MEMOIRE EN REPONSE A L'AVIS DE LA MRAE NORMANDIE EN DATE DU 16 FEVRIER 2023

ENERGIE CONCHES 1 SAS

Avis n°2022-4739

Projet photovoltaïque de Conches

Figure 4: Prise en compte de la séquence "réduire"

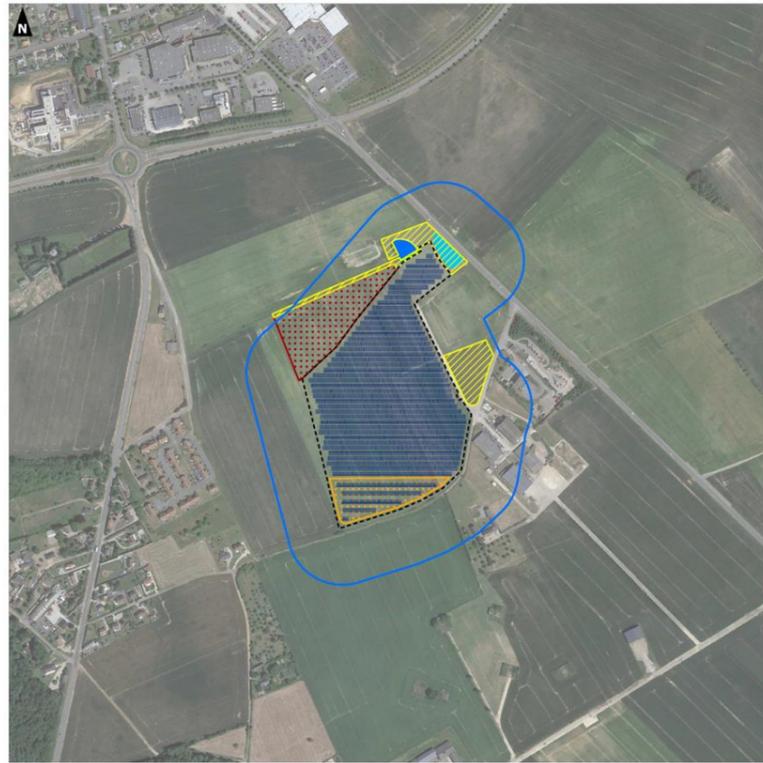
A la page 7 de l'avis, la MRAE demande de : « **compléter le dossier d'évaluation environnementale par des précisions relatives à la concertation avec le public, aux évolutions successives de la définition du projet et du tracé potentiel du raccordement externe, et à la manière dont ces éléments ont permis d'éviter ou réduire les incidences potentielles du projet sur l'environnement et la santé humaine** ».

En fin d'étude d'impact, les échanges avec les élus locaux et parties prenantes associées – notamment chambre d'agriculture, agriculteurs présents sur site, DREAL, etc. – ont permis d'affiner le projet sur ses volets environnementaux, paysagers et agricoles, afin de l'intégrer au mieux dans son contexte local.

Des aménagements complémentaires ont été prévus :

- Adaptation du projet à un éco-pâturage ovin : surélévation du point bas des tables photovoltaïques à 1 m de hauteur au minimum pour permettre un pâturage ovin ;
- Adaptation du projet pour la mise en place d'un site pilote dédié à des activités de maraîchage avec un agrandissement des inter-rangées à 8 m sur la zone d'1 ha au sud et élargissement de l'espacement entre le dernier module et la clôture à 8 m pour permettre le travail mécanique de la zone de maraîchage.

- Pour limiter les impacts sur la biodiversité, la séquence « réduire » a été appliquée. Afin d'apporter des zones de nourrissage pour les espèces et notamment le cortège avifaunistique, des jachères permanentes de types prairies fleuries seront créées en périphérie de site afin de conserver les espèces sur la zone ;
- Par ailleurs, il est prévu l'implantation d'une haie le long de la jachère permanente en concertation avec la DREAL Normandie.

Figure 8: Localisation des jachères permanentes et temporaires

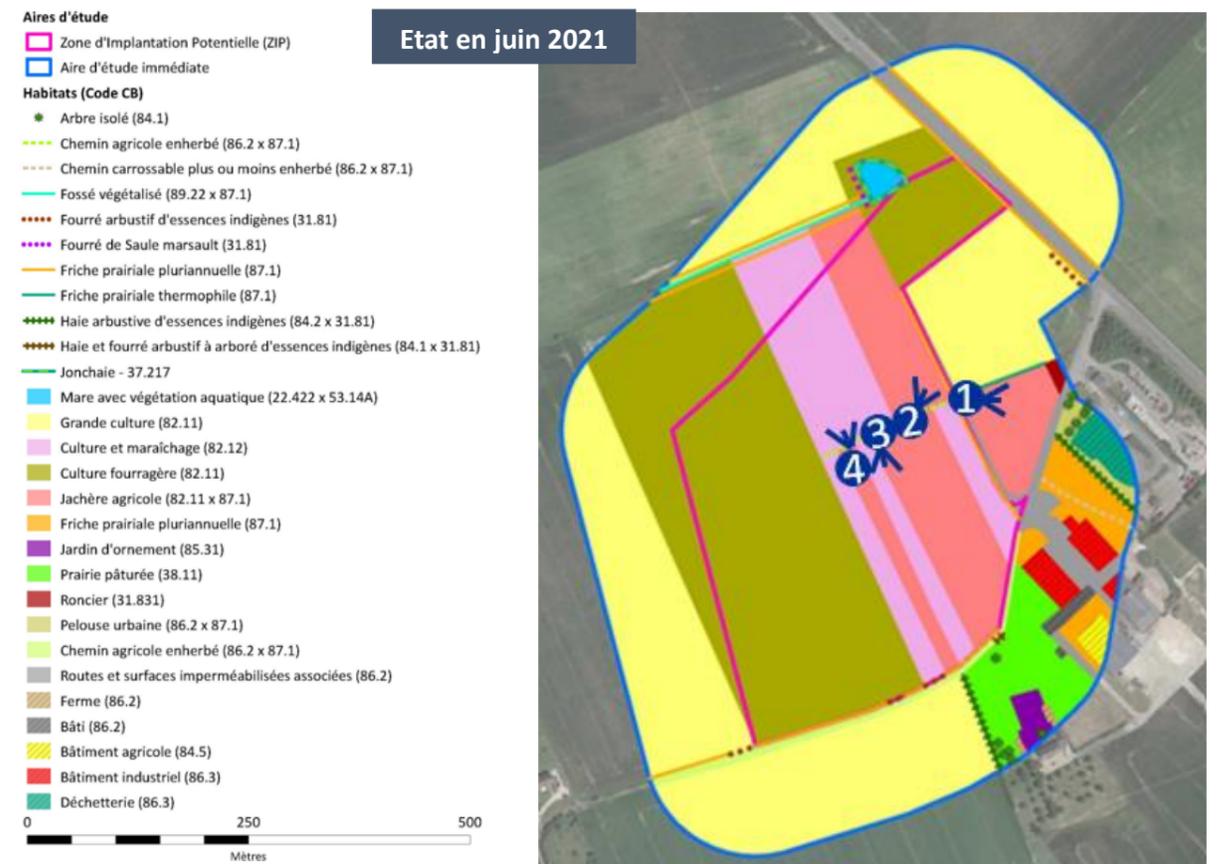
A la page 10 de l'avis, la MRAE recommande : « de démontrer que les mesures « éviter-réduire-compenser » sont suffisantes pour garantir l'absence d'incidences résiduelles notables :

- Au regard de la différence des surfaces consacrées à l'implantation de jachères et celles fermées par le projet comme au regard de la fonctionnalité effective attendue des mesures de réduction et de compensation proposées ;
- Au regard du report de la population avifaunistique attendu sur les parcelles voisines pouvant générer des conflits inter et intra-espèces et dont le caractère fonctionnel doit être démontré pour les espèces visées ».

Concernant la différence entre les surfaces consacrées à l'implantation de jachères et celles fermées par le projet :

Lors des relevés terrain par le bureau d'étude Auddicé Environnement en **juin 2021**, des zones de nourrissage de type jachères agricoles (cf. carte ci-après, zones en rose foncé) favorables à l'avifaune et notamment la pie-grièche écorcheur (inventoriée en enjeu fort) ont été observées. Ces zones de nourrissage seront impactées dans le cadre du projet.

Néanmoins, il est à noter ici que ces jachères agricoles sont **temporaires** du fait des pratiques culturales du maraîcher présent sur le site. Contrairement aux cultures céréalières, le maraîchage se caractérise par des cultures avec des cycles différents (de quelques semaines à plus d'un an) qui peuvent varier d'une année à l'autre.

De ce fait, l'apparition de jachères (soit les résidus de cultures et flore adventice en phase repos), leur surface ou encore leur localisation pourront être différentes d'une année à l'autre, n'assurant pas une alimentation pérenne sur site pour les espèces avifaunistique et notamment la pie-grièche écorcheur.

Ci-après, vous trouverez un comparatif de l'état de la jachère observée en juin 2021 et l'état de cette dernière en juin 2022. Nous remarquons qu'à certains endroits la jachère a disparue et laisse place à une terre labourée et préparée à l'implantation des cultures.

En complément des jachères temporaires qui apparaîtront, comme aujourd’hui, au sein des zones de maraîchage, nous avons pris le parti dans le cadre de notre projet, d’améliorer la situation existante en **implantant des jachères permanentes et de meilleure qualité** (semences spécifiques, gestion adaptée) en périphérie du projet. Le caractère « permanent » de ces jachères permettra de créer des zones d’alimentation nécessaires à la reproduction de la pie-grièche écorcheur et des autres espèces avifaunistiques du site. Cela permettra également de maintenir ces espèces sur notre site et en périphérie.

Figure 9: Situation de la zone d'implantation au regard des OAP du PLU de Conches-en-Ouche

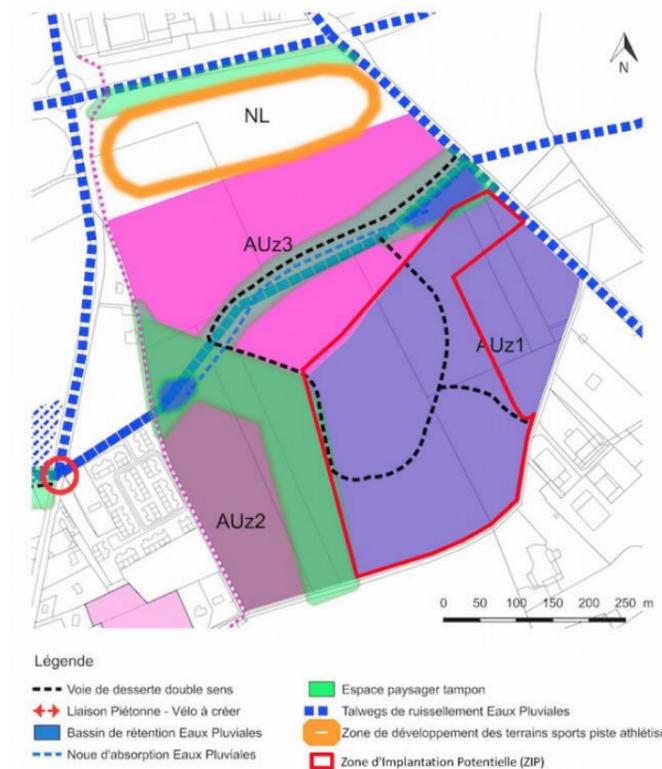
A la page 11 de l'avis, la MRAE recommande : « **de mettre en cohérence le dossier s'agissant de la mesure de réduction Pays-RE.1 relative à la plantation d'une haie bocagère, restreinte au sud et à l'ouest du projet alors que les photomontages visant à en montrer l'impact présentent une haie sur l'ensemble des limites du site** ».

Dans le cadre du projet, une haie bocagère sera implantée en limite sud pour limiter les perceptions depuis le quartier de Valeuil et à l'est pour réduire les co-visibilités avec la ferme du Grand Hangar et la déchetterie.

Depuis le nord du projet (cf. photomontages 4 et 5, p.205-206 de l'étude d'impacts), une haie bocagère sera créée le long du fossé par la commune de Conches-en-Ouche. Cette plantation est prévue dans l'OAP (Orientation d'Aménagement et de Programmation) « Espace paysager tampon » du Plan Local d'Urbanisme (PLU) de Conches-en-Ouche et ne fait donc pas partie des mesures paysagères de ce projet.

wpd travaillera avec la commune de Conches-en-Ouche pour que cette haie bocagère soit implantée avant la mise en service de la ferme photovoltaïque. Les photomontages n°4 et 5 montrent donc de manière anticipés la perception de la centrale photovoltaïque depuis le nord avec mise en place de la haie bocagère prévue dans les OAP du PLU de la commune.
